MOVIMENTO DI LOTTA PER LA SALUTE ONLUS

3 aprile 2020

Oggetto : “ *istanza di V.I.A., ai sensi dell’art. 23 del d.lgs. 152/2006 e artt. 4 e 5 della L.R. 5/2010, finalizzata al rilascio del Provvedimento Autorizzatorio Unico ai sensi dell’art. 27 bis del medesimo decreto legislativo, relativamente al progetto della Società CAP HOLDING S.p.A. di modifica sostanziale dell’A.I.A R.G. n. 14008 del 29/12/2016 ed s.m.i. di Regione Lombardia della Società CORE S.p.A. da realizzarsi in Comune di Sesto San Giovanni (MI) – via Manin, 181* ” ; procedura di VIA e di AIA del progetto “ *Biopiattaforma integrata comprensiva delle seguenti attività: gestione di rifiuti non pericolosi costituiti da fanghi di depurazione mediante operazioni di stoccaggio (R13/D15) e linea di termovalorizzazione (R1/D10) – gestione di rifiuti non pericolosi costituiti dalla frazione organica della raccolta differenziata (FORSU) mediante operazioni di stoccaggio (R13/D15) e recupero (R3) per la produzione di biometano – gestione di rifiuti non pericolosi costituiti da scarti alimentari mediante operazioni di stoccaggio (R13/D15) e separazione per l’avvio a co-digestione nella linea FORSU (R3) - impianto di depurazion

Figura 10. Mappa dispersione NOx- scenario attuale, medie 2014 - 2018.

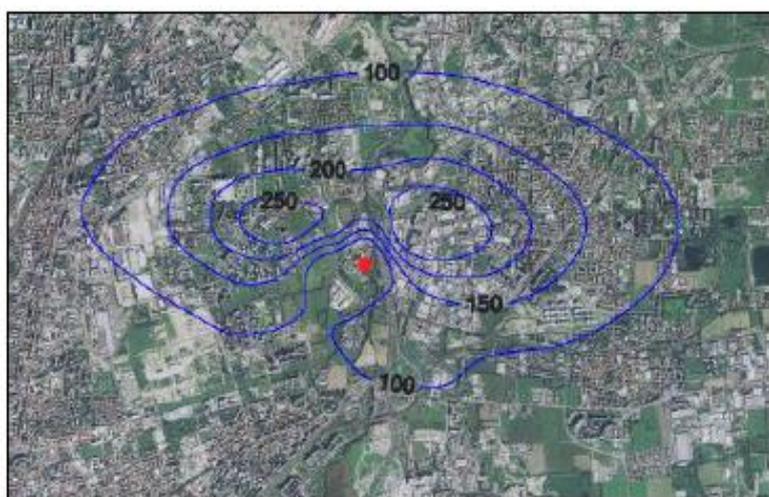
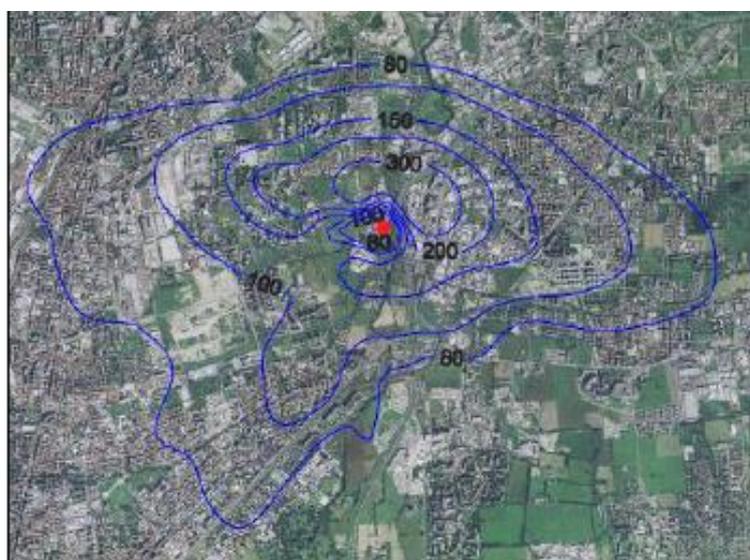
Si evidenzia che per il primo scenario non vengono esplicitati, nella documentazione disponibile, i valori effettivamente utilizzati che, per l’impianto RSU attuale, non dovrebbero essere inferiori a quelli ottenibili con le BAT di settore in quanto, ove l’impianto fosse mantenuto, dovrà, entro 4 anni dalla decisione UE già ricordata, adeguarsi a tali indicazioni e prestazioni. ***Pertanto qualunque scenario “ante operam”, per essere effettivamente rappresentativo, deve considerare l’impianto attuale adeguato e non quello oggi esercito.***

Appare evidente, anche visivamente, confrontando le mappe di dispersione tra “scenario attuale” medie delle emissioni 2014-2017 e quello di progetto ai limiti di legge, che ***non vi è alcun miglioramento sostanziale rispetto alla situazione attuale, nonostante la diversa taglia e la consistente riduzione delle portate emissive.***

Questo è altrettanto evidente confrontando i valori ai ricettori tra questi due scenari

Se guardiamo il ricettore 1 possiamo vedere che vi è un incremento di 10 volte nel caso delle P10 e delle PM2,5 e aumenti consistenti per quasi tutti gli altri inquinanti.
